ふそうエアロスターの電気装置（インバータ）のリコールについて

リコール届出番号	3309	リコール開始日	平成 26 年 2 月 19 日
不具合の部位（部品名）	電気装置（インバータ）		
基準不適合状態にあると認める構造、装置又は性能の状況及びその原因	大型路線バスのハイブリッド車において、電流の変換装置であるインバータの耐久信頼性が不足しているものがある。そのため、インバータ破損により車両駆動用モータや補機用モータが作動せず、ハイブリッドシステム警告灯の点灯、出力低下が発生し、最悪の場合、走行不能、パワーステアリング機能不良となるおそれがある。		
改善措置の内容	全車両、インバータ電気回路にヒューズを追加するとともに、ハイブリッドシステム制御ＥＣＵのプログラムを変更し、また、インバータ冷却系水ポンプ用リレーを新品に交換する。 インバータについては、適正な時期に定期的に新品に交換する。

改 善 箇 所 説 明 図

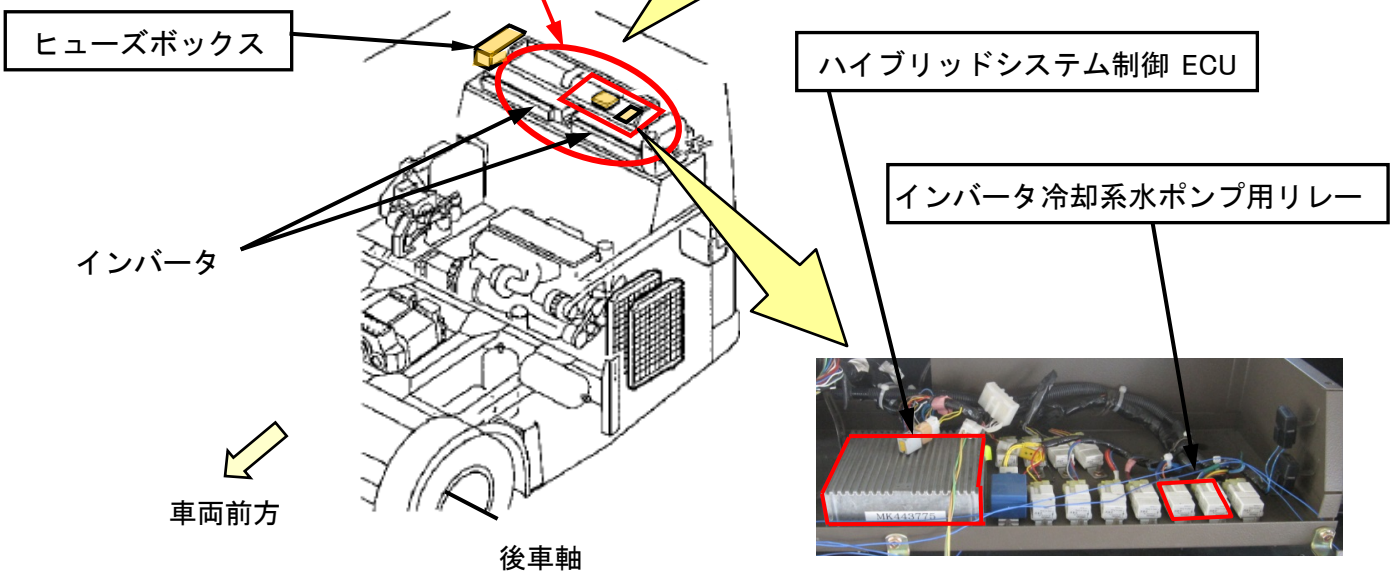
大型路線バスのハイブリッド車において、電流の変換装置であるインバータの耐久信頼性が不足しているものがある。そのため、インバータ破損により車両駆動用モータや補機用モータが作動せず、ハイブリッドシステム警告灯の点灯、出力低下が発生し、最悪の場合、走行不能、パワーステアリング機能不良となるおそれがある。

全車両、インバータ電気回路にヒューズを追加するとともに、ハイブリッドシステム制御ＥＣＵのプログラムを変更し、また、インバータ冷却系水ポンプ用リレーを新品に交換する。

インバータについては、適正な時期に定期的に新品に交換する。

注　：□は、追加部品および変更部品を示す。
